Number	G10-4
Score	314 / 487
Rank	5位

### 減点ポイント(不良例)

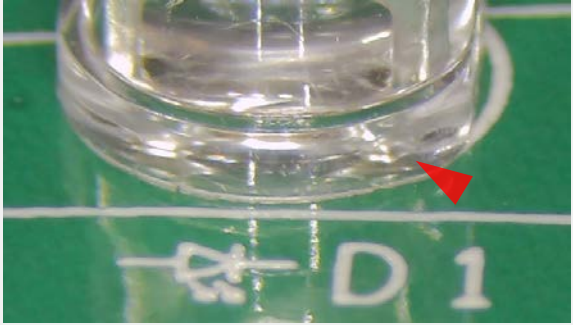
ズームストーン現象&はんだの突起  
IPC-A-610G 8.3.2.9.4, 5.2.10を参照

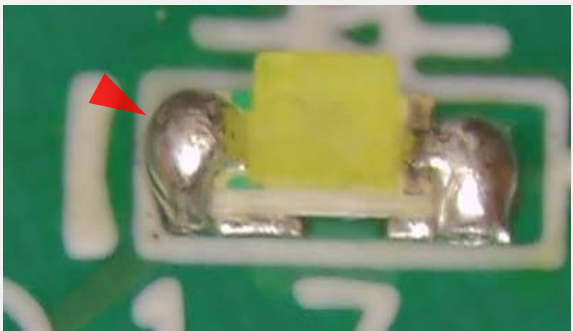
ラジアルリード垂直方向 クリアランス不足  
IPC-A-610G 7.1.6を参照

はんだ過多  
IPC-A-610G 8.3.2を参照
